改善箇所説明図

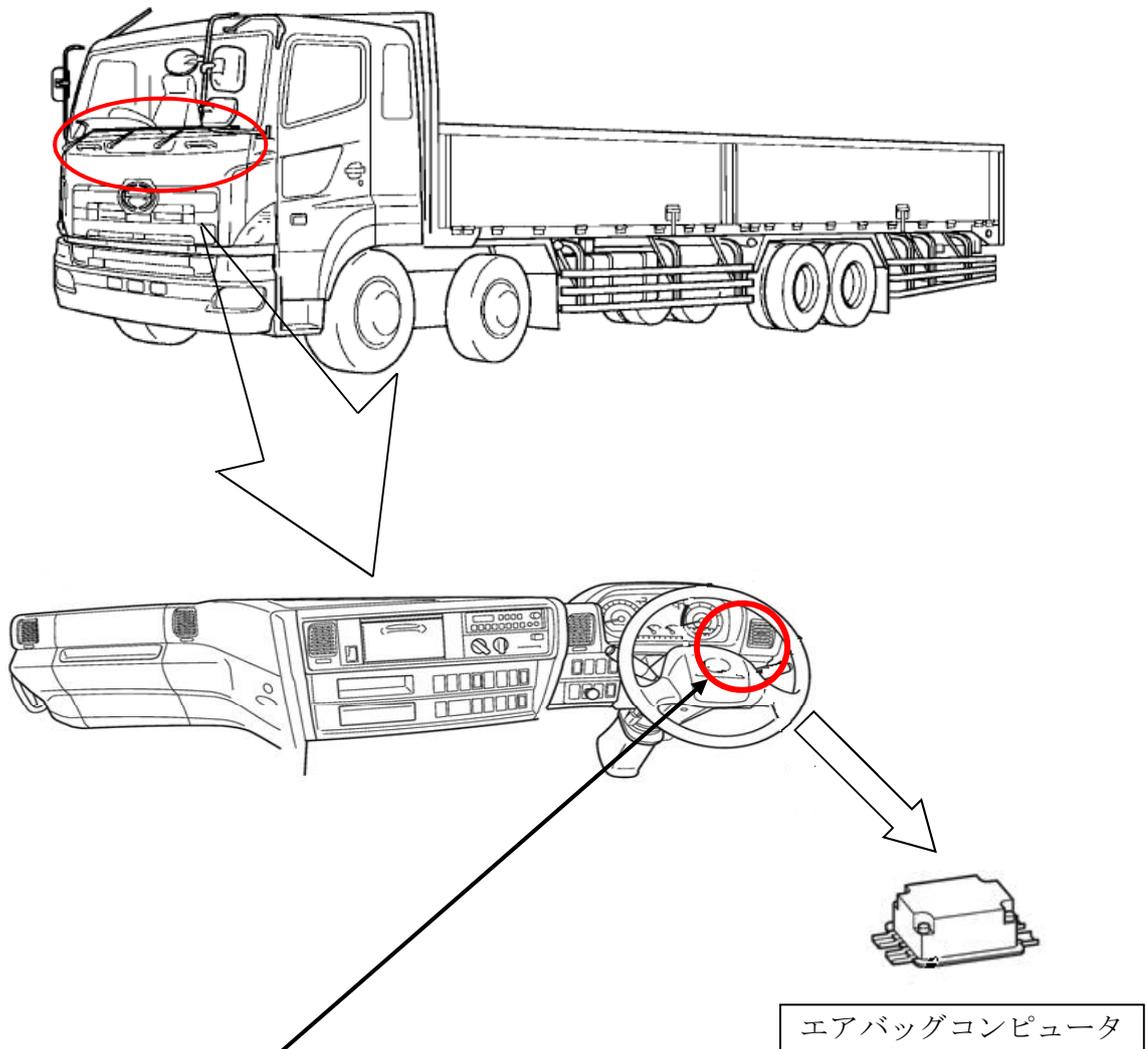
不具合発生箇所

大型トラックにおいて、交換修理用エアバッグコンピュータの品番管理が不適切なため、誤ったエアバッグコンピュータを出荷したものがあある。そのため、誤ったエアバッグコンピュータを搭載した車両においては、衝突の際に衝突検出が遅れ、乗員保護機能が正常に働かないおそれがある。

改善の内容

全車両、エアバッグコンピュータを正規品と交換する。

識別: 改善済車両にはネームプレートに白色ペイントを塗布する。
